Coaxlink

Flash EEPROM Change Note

1629 Coaxlink Duo PCIe/104-EMB
1633 Coaxlink Quad G3
1633-LH Coaxlink Quad G3 LH

1634 Coaxlink Duo PCIe/104-MIL
1635 Coaxlink Quad G3 DF
1637 Coaxlink Quad 3D-LLE

시각적 식별

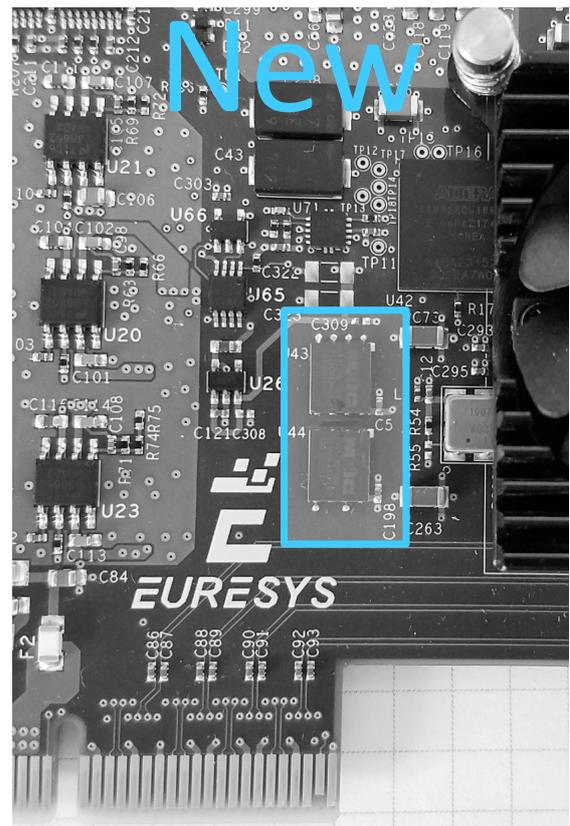
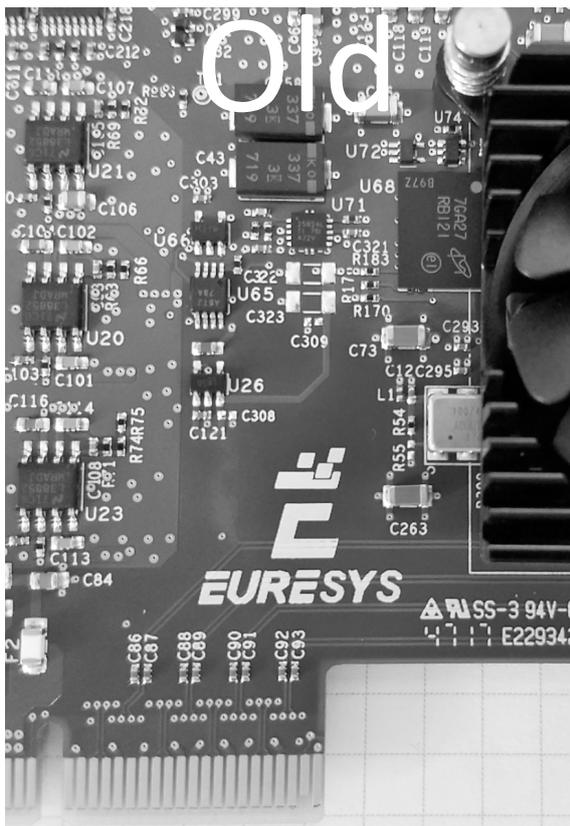
새 **1633 Coaxlink Quad G3**, **1633-LH Coaxlink Quad G3 LH** 및 **1637 Coaxlink Quad 3D-LLE** 은 팬과 PCI Express 커넥터 사이에 있는 두 개의 SPI 플래시 메모리 IC로 시각적으로 식별할 수 있습니다.

다음 그림에서 파란색 직사각형을 참조하십시오:
